REFERENTE: PREGÃO ELETRÔNICO SRP: 90057/2025

OBJETO: Aquisição de equipamento médico hospitalar (berço aquecido e foco cirúrgico de teto)

GIGANTE RECÉM-NASCIDO LTDA apresentada neste ato por seu representante legal, vem, respeitosa e tempestivamente, à presença de Vossa Senhoria, apresentar nos termos do artigo 164 da Lei Federal nº 14.133/2021 apresentar **IMPUGNAÇÃO AO DESCRITIVO DO ITEM 1 e 2 – BERÇO AQUECIDO DE CALOR RADIANTE**

3.13 Painel com Tela Sensível ao Toque

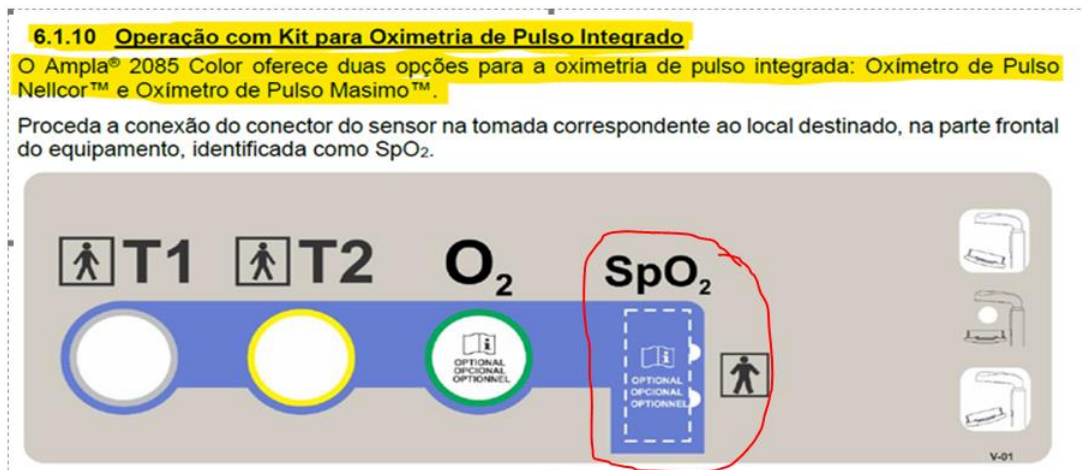
1. Exigência do edital: “Deve possuir monitor colorido com tela touch screen, interativa e pelo menos 10”;

O Berço Aquecido Ampla® 2085 Color conta com um monitor colorido e interativo de 10,4”, localizado na parte frontal da coluna, que é sensível ao toque do tipo resistivo e sintetiza todas as opções de ajuste e monitorização do equipamento, ambiente e paciente. Neste monitor, são apresentadas informações/dados de todos os parâmetros relevantes inclusive em gráficos de tendência, tais como: indicação data e hora atuais, temperatura ambiente, sensores de temperatura de Pele (T1) e Auxiliar T2, sensor de oximetria de pulso (opcional), monitor de concentração de oxigênio (opcional), prontuário eletrônico do paciente, indicação de falta de energia, função de relógio contador Apgar, função de pesagem pela balança (opcional), manutenção preventiva e sistema de alarmes.

Com o exposto sugerimos a alteração da descrição de “Deverá possuir Painel frontal em LCD colorido de 10” touch screen” **para** “Deve possuir painel que apresente indicação simultânea dos parâmetros”, tornando a descrição neutra, conseqüentemente aumentando a competitividade e economicidade para o item.

Figura 3 – Painel de Controle do Berço Aquecido MATRIX SC

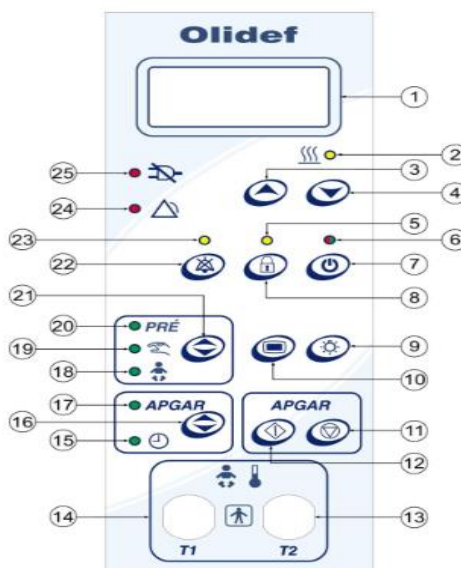
o mesmo observa-se no painel do berço aquecido modelo Matrix SC da marca Olidef, através do link: <https://consultas.anvisa.gov.br/#/saude/25351058498200482/?cnpj=55983274000130&situacaoNotificacaoRegistro=1> Vejamos:

Responsável por todo o controle, alarme e indicações do berço aquecido MATRIX SC. Circuito dotado de selecionador do ponto de controle, mantém o recém-nascido à temperatura desejada com variação de $\pm 0,2^{\circ}\text{C}$, isso é possível através do sensor de pele aplicado no recém-nascido.

Figura 7: Modo e configurações de temperatura

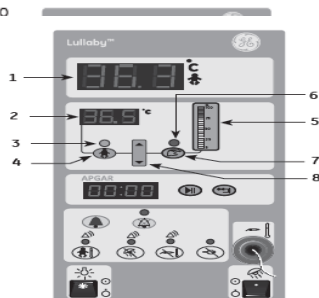
Assim como é possível observar o mesmo no painel do berço aquecido modelo Lullaby da marca GE Healthcare através do link: https://consultas.anvisa.gov.br/api/consulta/produtos/25351092940201217/anexo/T16410700/nomeArquivo/Manual&AcessoriosPartes_2104055-001_Rev_E_BP.PDF vejamos:
